臺南市都市計畫委員會 第 99 次會議紀錄

臺南市都市計畫委員會第 99 次會議紀錄

第 一 案：「變更佳里都市計畫（部分公墓用地為機關用地、綠地用地與道路用地，部分農業區為道路用地）（配合佳里區第二聯合活動中心新建工程）」案

圖 2 變 2-3 案專案小組意見修正後示意圖

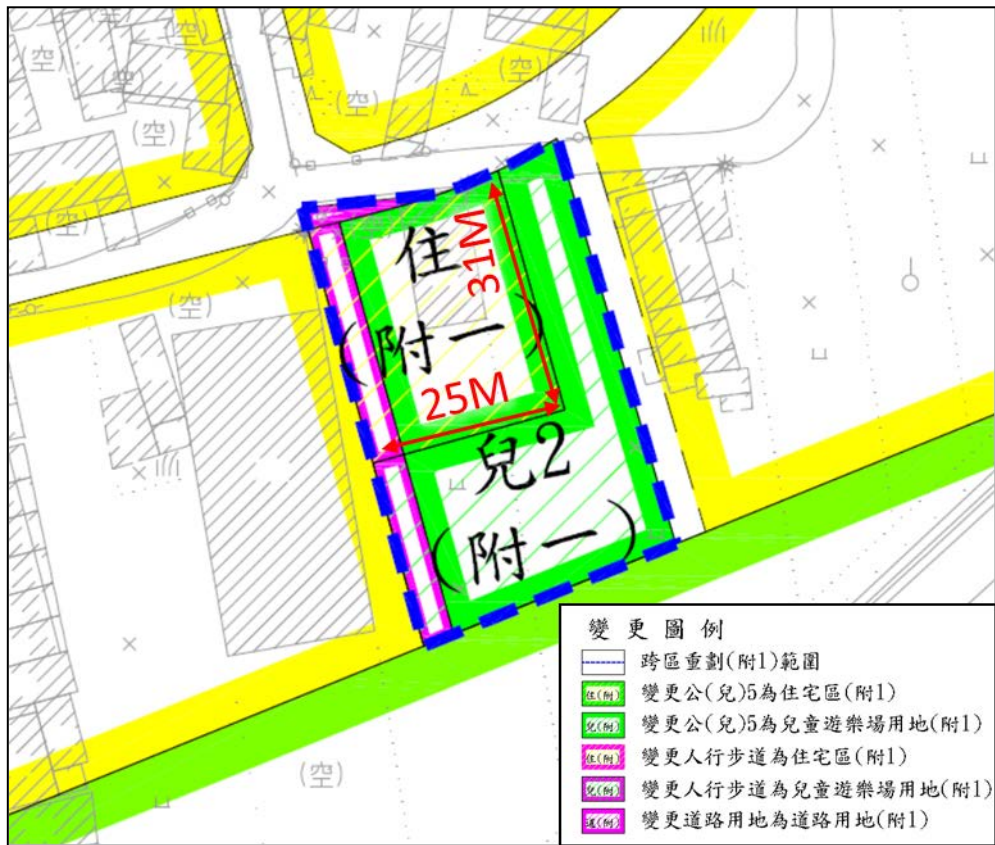
一、變更案第 2-3 案、第 2-6 案：新計畫「兒童遊樂場用地」修正為「鄰里公園兼兒童遊樂場用地」，以保留重劃工程設計之彈性。

圖 1 變 1-1 案專案小組意見修正後示意圖

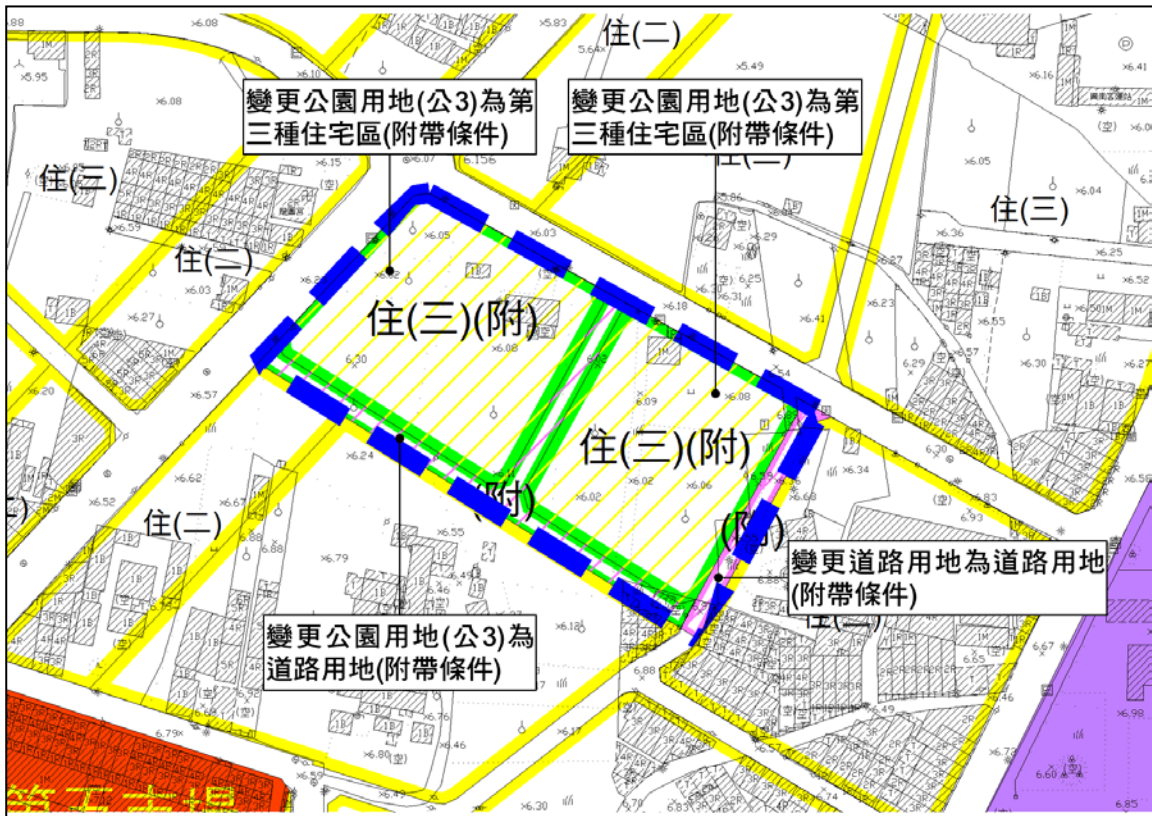
編號	陳情人及陳情位置	陳情理由	建議事項	專案小組 初步建議意見
		政部 102.11.29 台內營字第 10203489291 號函還地於民，人民也依法繳交地價稅，政府有稅收用於建設，人民能讓這些土地活絡改善，市容相對也快速獲得改善不用再等 8 年以上；還地於民是最大的德政。 3. 不願意參加理由：依據內政部 102.11.29 台內營字第 10203489291 號函：都市計畫編定公共設施用地，最常應於 25 年內完成，逾 25 年仍未取得開發之公共設施用地，理應限期檢討，對不必要的部分應儘速解編，如逾 3、40 年仍不取得使用，更表示已無公共設施預定保留之必要。麻豆東角 495 地號（重劃案：變 1-1）已逾 60 年，理應還地於民。 4. 在我們父親那一代，我們已經被政府廉價徵收走一條馬路的土地，後來又繳了道路受益費，算一算，等於捐出一條道路用地。若是現在重劃，又要被拿走 45% 的土地，顯得很不合理。期望市府能還地於民，人民也依法繳交地價稅，政府有稅收用於建設，不用再等 8 年以上；還地於民是最大的德政。		並依「都市計畫公共設施保留地檢討變更作業原則」規定，經檢討可變更公共設施用地為住宅區之土地，應併同檢討後仍保留為公共設施用地之土地，評估可行之整體開發方式。考量變更範圍權屬複雜，仍應以跨區重劃辦理開發。
22	胡○良 東角段 495 地號	1. 依據內政部 102.11.29 台內營字第 10203489291 號函：都市計畫編定公共設施用地，最常應於 25 年內完成，逾 25 年仍未取得開發之公共設施用地，理應限期檢討，對不必要的部分應儘速解編，如逾 3、40 年仍不取得使	1. 住(公)三後面擬新設半條的 6 米計畫道路，建議調整為東西向寬度 10 米道路，在交通考量上，才適合設計興建房屋。 2. 各區因地理條件及價值不同，所使用土地及經費等，應以自主為原則，各區及區外工程費	建議部分採納。 修正內容： 將西側新增劃設之 6 公尺計畫道路往東南延伸銜接至變更範圍南側之計畫道路(詳附圖 1)。 理由： 1. 涉及變更案第 1-1 案。 2. 東角段 495 地號位屬公 3。

編號	陳情人及陳情位置	陳情理由	建議事項	專案小組初步建議意見
		營字第 10203489291 號函還地於民，因此政府有稅收用於建設，人民能讓這些土地活絡改善，市容相對也快速獲得改善不用再等 8 年以上；必要時亦可考量還地於民這部分，與民開協調會，政府原規劃中期望的道路地與民協調如何開發分配而符合市府目前對市容的規劃。		
23	郭○沂 東角段 485、487、 488 地號	1. 加速相關作業進度。 2. 6 米計畫道路向東延伸逕接東側計畫道路。 3. 計畫道路由 6 米增至 8 米。		建議部分採納。 修正內容： 將西側新增劃設之 6 公尺計畫道路往東南延伸銜接至變更範圍南側之計畫道路(詳附圖 1)，惟計畫道路寬度仍維持 6 公尺。 理由： 1. 涉及變更案第 1-1 案。 2. 東角段 485、487、488 地號位屬公 3。 3. 考量道路系統完整性，為串連附近住宅區與南側麻豆國小之通行需求，及鄰近住宅區指定建築線需求，將西側新增劃設之 6 公尺計畫道路往東南延伸銜接至變更範圍南側之計畫道路。 4. 變更範圍周邊南側往麻豆國小之已開闢計畫道路寬度皆為 6M，考量道路系統完整性及寬度一致性，西側新增劃設之計畫道路寬度仍予維持 6 公尺。
24	郭○鑾 東角段 485、487、 488 地號	1. 東西向新設的計畫道路向東延伸，並與東側原設的南北向計畫道路銜接，形成完整街廓，以利學童至麻豆國小上下學，居民逃生避難，指定建築線。 2. 請加速作業進度及市地	不論本公園最終有沒有解編，增設的東西向計畫道路務必劃設，以完美公園的整體街廓，建立與臨地的私有住宅的友善關係。	建議酌予採納。 修正內容： 將西側新增劃設之 6 公尺計畫道路往東南延伸銜接至變更範圍南側之計畫道路(詳附圖 1)。 理由： 1. 涉及變更案第 1-1 案。

圖 3 變 1-5 案專案小組意見修正後示意圖

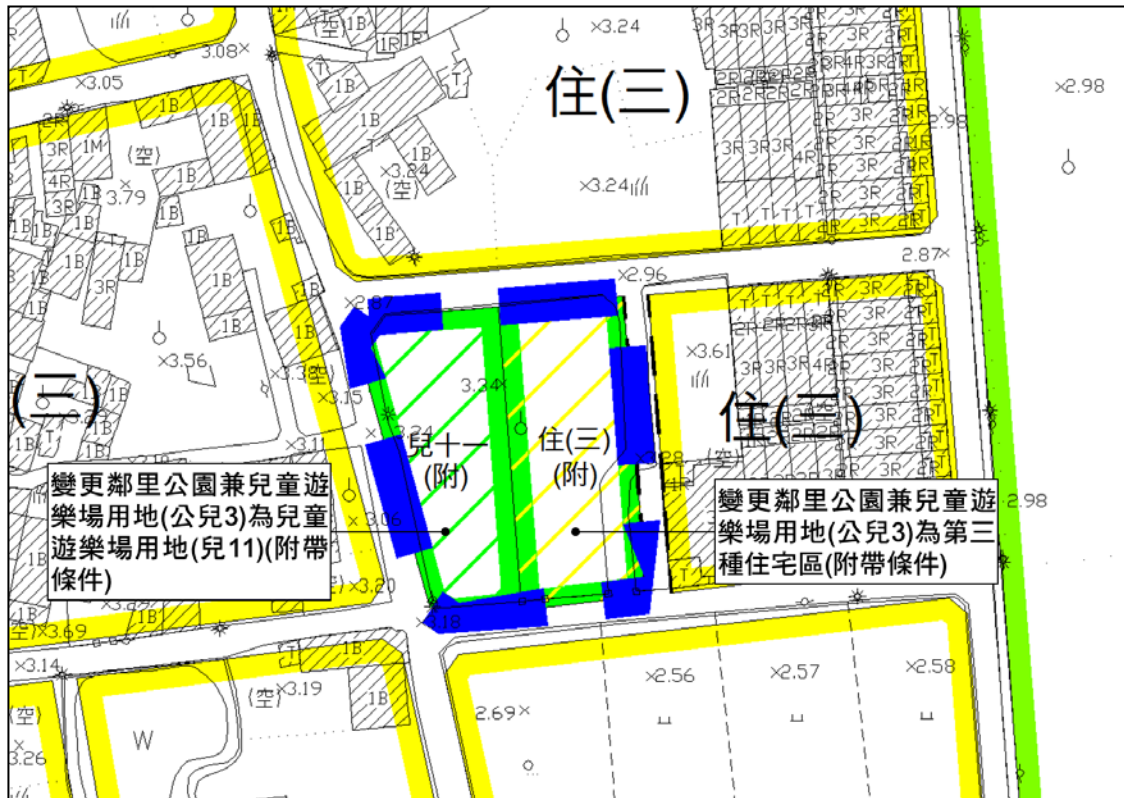
一、變更案第 1-5 案：新計畫「兒童遊樂場用地」修正為「鄰里公園兼兒童遊樂場用地」，以保留重劃工程設計之彈性。

圖 5 變 1-9 案專案小組意見修正後示意圖

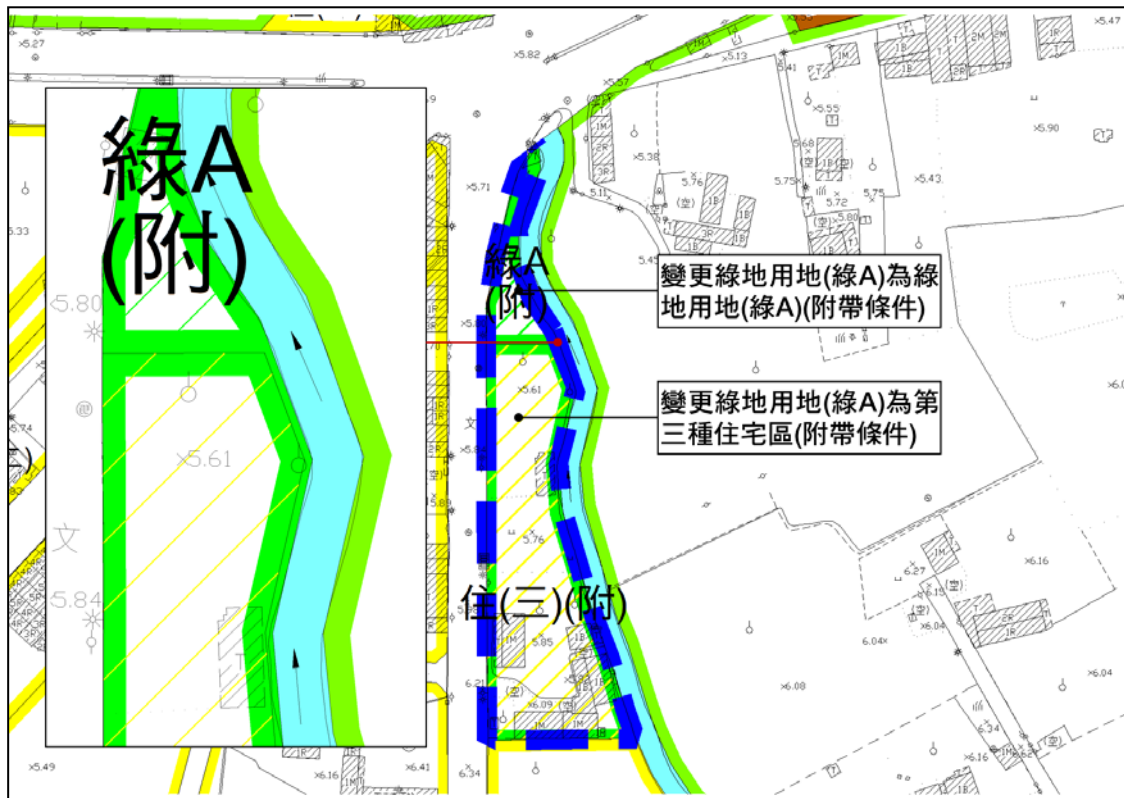
二、變更案第 1-9 案：依專案小組建議修正方案，為適度隔離新計畫住宅區及溝渠用地，留設 1 公尺寬帶狀綠地，惟考量增加隔離緩衝空間，將綠地寬度修正為 1.5 公尺。

圖 6 變 2 案專案小組意見修正後示意圖

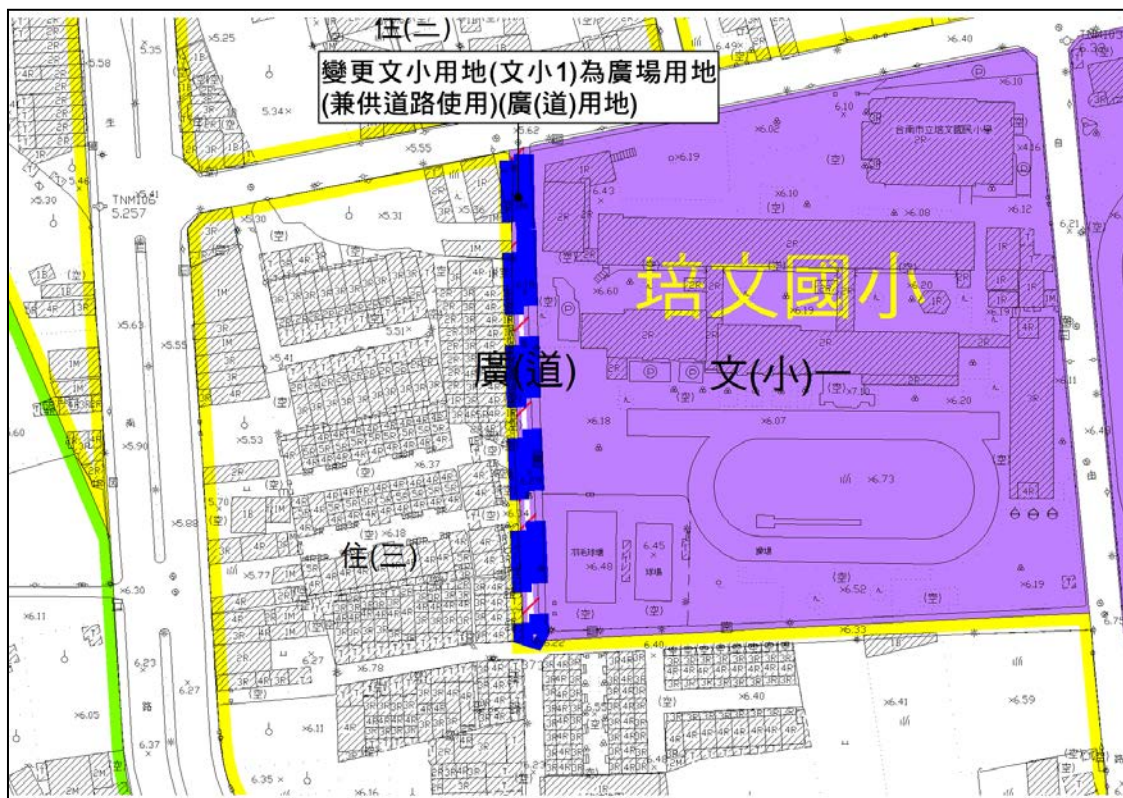
編號	變更位置	變更內容		變更理由	專案小組 初步建議意見
		原計畫	新計畫		
				開發利用，該 6 公尺計畫道路解編為住宅區。 4. 考量未來重劃進出需求，公(兒)8 用地西北側之東西向 6 公尺計畫道路納入重劃範圍併同開闢。	畫道路開闢後，與既成道路功能重複且造成交通出入動線混亂，故擇西側之東西向 6 公尺計畫道路納入重劃範圍併同取得開闢，另東北側計畫道路則維持原計畫，予以剔除重劃範圍。 5. 西側 4 公尺人行步道廢除尚不將影響二側土地指定建築線權益，予以解編為住宅區。
1-9	綠地用地 (綠 A)	綠地用地 (綠 A) (0.45 公頃)	第三種住宅區 (附) (0.25 公頃) 鄰里公園兼兒童遊樂場用地 (附) (0.20 公頃)	1. 綠 A 東側臨接溝渠用地處保留 1 公尺寬公兒用地作為緩衝隔離。 2. 考量綠地形狀較不方正，北側部分變更為公兒用地，南側部分解編為住宅區，納入市地重劃範圍辦理。	1. 建議修正後通過(詳附圖 5)。 2. 考量合理街廓深度，將變更後部分公兒調整為住宅區，以適度調降公共設施負擔比例。 3. 北側及東側臨接溝渠用地之公共設施用地，維持綠地之名稱。 4. 東側溝渠用地部分，經水利局查明非屬市管區排，且已補助麻豆區公所設置護岸。
1-10	新增市地重劃範圍		跨區市地重劃範圍 (5.80 公頃)	計畫區內未徵收開闢之公共設施用地檢討變更，採跨區市地重劃方式辦理。	建議准照公展草案通過。
2	學校用地 (文小 1)	學校用地 (文小 1) (0.07 公頃)	第三種住宅區 (附) (0.07 公頃) 附帶條件： 1. 變更後住宅區容積率調降如下：建蔽率不得大於 60%，容積率不得大於 126%。 2. 如後續開發地主有增加容積率之需求，得於申請建照前完成	文(小)1 西側尚有私有地(興國段 1450、1435、1438、1439、1440、1443、1424 地號)未取得，現況為道路使用，併鄰近分區解編為住宅區，以調降容積率辦理回饋。	1. 建議修正通過(如圖 6)。 2. 考量現況係作為道路使用，配合現況調整名稱為廣(道)用地。

圖 1 變更案第 2-3 案修正方案示意圖

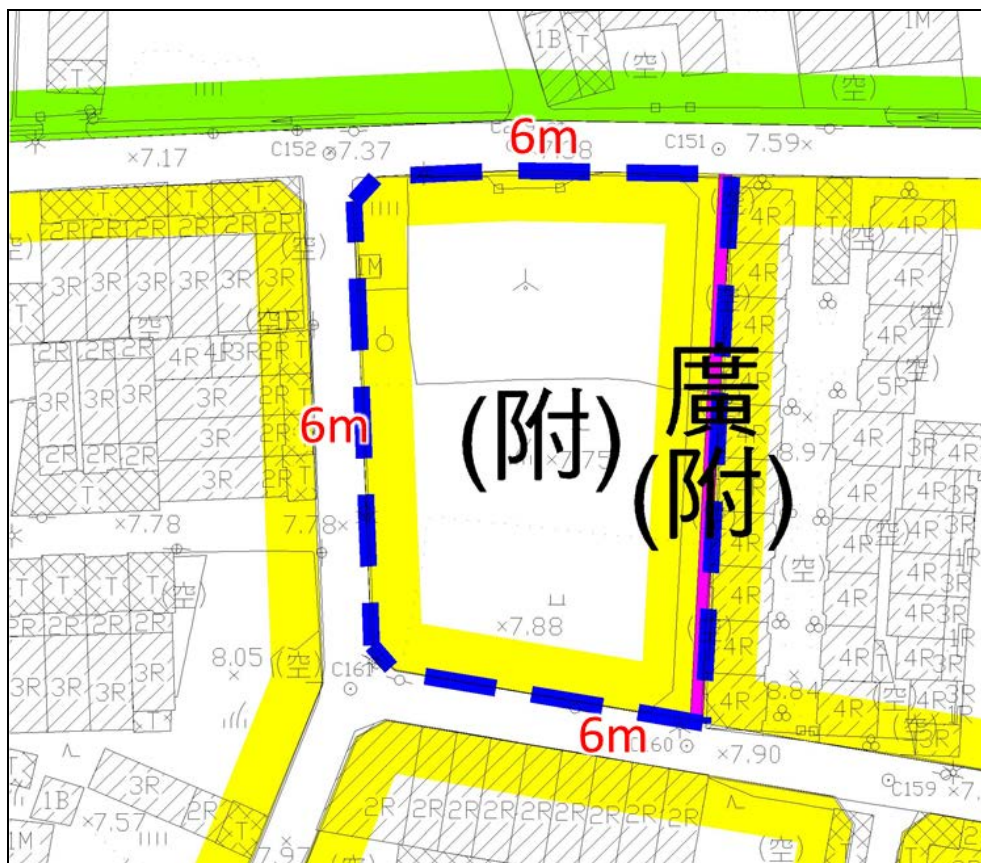
編號	變更位置	變更內容		變更理由	備註	專案小組初步建議意見
		原計畫	新計畫			
1	計畫年期	民國 110 年	民國 125 年	配合全國國土計畫目標年，修訂為民國 125 年。		1. 建議維持原計畫。 2. 109 年 9 月 30 日本市都市計畫委員會第 93 次審議通過之「變更高速公路新營交流道附近特定區計畫（第四次通盤檢討）」，已配合將計畫年期調整為 125 年。
2-1	零售市場用地（市 11）	零售市場用地（市 11） (0.1569 公頃)	住宅區(附) (0.1569 公頃)	市 11 經市場處評估已無使用需求，解編為住宅區，納入市地重劃整體開發辦理。	1. 變更案第 2-1 案至第 2-11 案應以跨區市地重劃方式辦理整體開發。 2. 於內政部都會審議通過後應依平均地權相關規定，先行擬具市地重劃計畫書，送經市地重劃主管機關審核通過後，再檢	建議准照公展草案通過。
2-2	鄰里公園兼兒童遊樂場用地（公兒 1）	鄰里公園兼兒童遊樂場用地（公兒 1） (0.3029 公頃)	住宅區(附) (0.1964 公頃) 兒童遊樂場用地(兒 1)(附) (0.1064 公頃)	公(兒)1 與其他鄰里公園兼兒童遊樂場用地服務範圍重疊，考量該住宅聚落至上開公園可及性較低，故部分保留並調整名稱為兒童遊樂場用地，部分解編為住宅區，納入市地重劃整體開發辦理。		建議准照公展草案通過。
2-3	鄰里公園兼兒童遊樂場用地（公兒 2）	鄰里公園兼兒童遊樂場用地（公兒 2） (0.2346 公頃)	住宅區(附) (0.2346 公頃)	公(兒)2 與其他鄰里公園兼兒童遊樂場用地服務範圍重疊，解編為住宅區，納入市地重劃整體開發辦理。		1. 建議修正後通過（詳圖 1）。 2. 東側 4 公尺人行步道用地廢除尚不將影響二側土地指定建築線權益，部分解編為住宅區；另考量其臨接之住宅區現況已開發建

編號	變更位置	變更內容		變更理由	備註	專案小組
		原計畫	新計畫			初步建議意見
					具變更主要計畫書、圖報由內政部逕予核定後實施。	築，為避免造成重劃施工界面困難，部分調整為 1.5 公尺寬廣場用地作為適度區隔。
2-4	鄰里公園兼兒童遊樂場用地(公兒3)及周邊道路用地(含人行步道用地)	鄰里公園兼兒童遊樂場用地(公兒3) (0.2014 公頃)	住宅區(附) (0.1793 公頃)	1. 公(兒)3 與其他鄰里公園兼兒童遊樂場用地服務範圍重疊，解編為住宅區，納入市地重劃整體開發辦理。 2. 考量重劃配地及進出需求，將人行步道拓寬為 6 公尺計畫道路，另周邊未開闢計畫道路併同納入重劃範圍取得開闢。		1. 建議修正後通過(詳圖 2)。
			道路用地 (附) (0.0221 公頃)			2. 考量重劃配地及工程接管需求，東側 4 公尺人行步道用地調整為 6 公尺計畫道路，另因應迴車空間需求，配合劃設囊底路。
		道路用地 (0.0348 公頃)	道路用地(附) (0.0348 公頃)			(1)南側 4 公尺人行步道用地廢除尚不將影響二側土地指定建築線權益，予以解編為住宅區。
		人行步道用地 (0.0427 公頃)	道路用地(附) (0.0427 公頃)			(2)考量重劃配地及工程接管需求，東側 4 公尺人行步道用地調整為 6 公尺計畫道路，另因應迴車空間需求，配合劃設囊底路。
2-5	鄰里公園兼兒童遊樂場	鄰里公園兼兒童遊樂場用地(公兒4) (0.2212 公頃)	住宅區(附) (0.2212 公頃)	公(兒)4 與其他鄰里公園兼兒童遊樂場用地服務範圍重疊，解編為住宅區，納入市地重劃整體開發辦		建議准照公展草案通過。

圖 3 變更案第 2-7、2-8 案修正方案示意圖

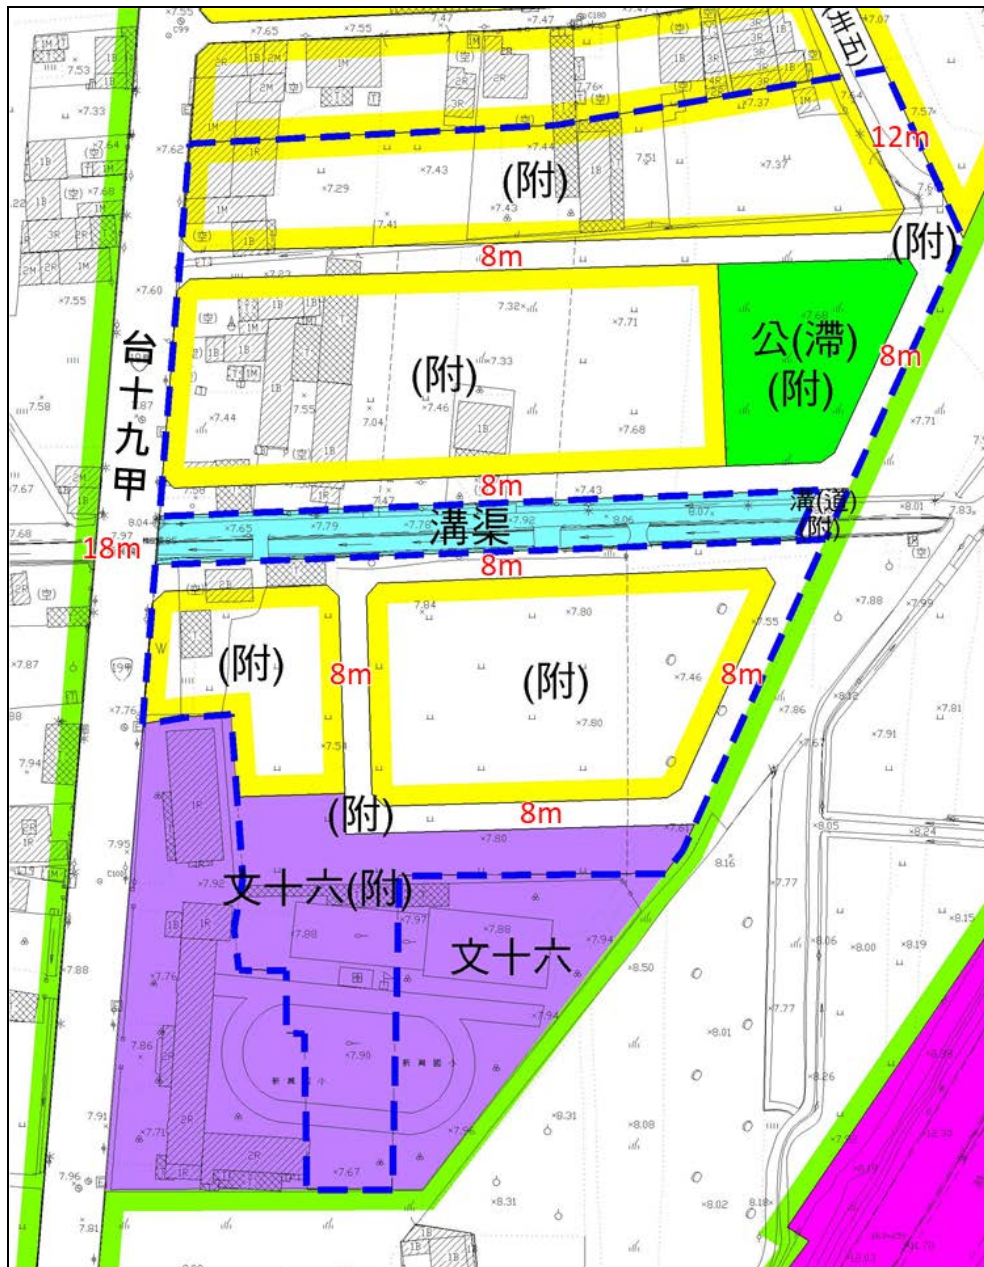
編號	變更位置	變更內容		變更理由	備註	專案小組初步建議意見
		原計畫	新計畫			
	用地(公兒4)			理。		
2-6	鄰里公園兼兒童遊樂場用地(公兒5)及周邊道路用地(含人行步道用地)	鄰里公園兼兒童遊樂場用地(公兒5) (0.2360公頃) 人行步道用地(0.0234公頃)	住宅區(附)(0.1293公頃) 兒童遊樂場用地(兒2)(附)(0.1068公頃) 住宅區(附)(0.0234公頃)	公(兒)5 考量基地形狀不利於重劃配地，部分解編為住宅區，部分保留並調整名稱為兒童遊樂場用地。		建議准照公展草案通過。
2-7	公園用地(公57)	公園用地(公57) (2.7760公頃)	住宅區(附)(2.1698公頃) 道路用地(附)(0.6063公頃)	1. 公57與其他鄰里公園兼兒童遊樂場用地服務範圍重疊，部分解編為住宅區，納入市地重劃整體開發辦理。 2. 本案鄰接文小16變更面積合計大於2公頃，併同整體規劃配合地形於文小16東側新增劃設公園兼滯洪池用地。 3. 考量重劃配地及進出需求，新增東西向8公尺、15公尺計畫道路及南北向12公尺計畫道路。 4. 東側新增計畫道路之路口轉彎處，考量交通安全，該道路截角劃設為特殊截角。		1. 建議修正後通過(詳圖3)。 2. 為避免重劃負擔比例過高影響市地重劃可行性，除東北側為往北延伸銜接現行計畫道路而劃設12公尺外，其餘新增劃設計畫道路寬度酌予調整為8公尺。 3. 依水利局意見，太子宮段太子宮小段1561(部分)、1562(部分)及1563(部分)地號土地位屬市管區域排水(太子宮中排水)堤防

編號	變更位置	變更內容		變更理由	備註	專案小組初步建議意見
		原計畫	新計畫			
						預定線範圍，故依地籍線調整為溝渠用地，並予以剔除重劃範圍。另考量道路系統完整性及因應南側新興國小之通行需求，部分劃設為8公尺溝渠用地兼供道路使用(附)。 4. 本案開發區塊面積大於2公頃以上，公共設施配置應考量水利法之出流管制計畫之需求，故於東南側鄰近水溝用地處劃設公園兼滯洪池用地(附)。 5. 涉及農田水利署管理之排水系統部分，未來併同道路規劃於辦理重劃工程規劃設計時妥予考量排水功能。
2-8	國小用地(文16)	國小用地(文16) (1.8422公頃)	住宅區(附) (0.6292公頃)	1. 文小16部分已開闢為新興國小，配合學校使用範圍，並考量學校未來整體規劃需求，故部分保留為國小用地，尚未取得範圍納入		1. 建議修正後通過(詳圖3)。 2. 依新興國小列席人員意見，考量學童交通安全
			國小用地(文16)(附) (0.5147公頃)			
			公園兼滯洪池用地(附) (0.3582公頃)
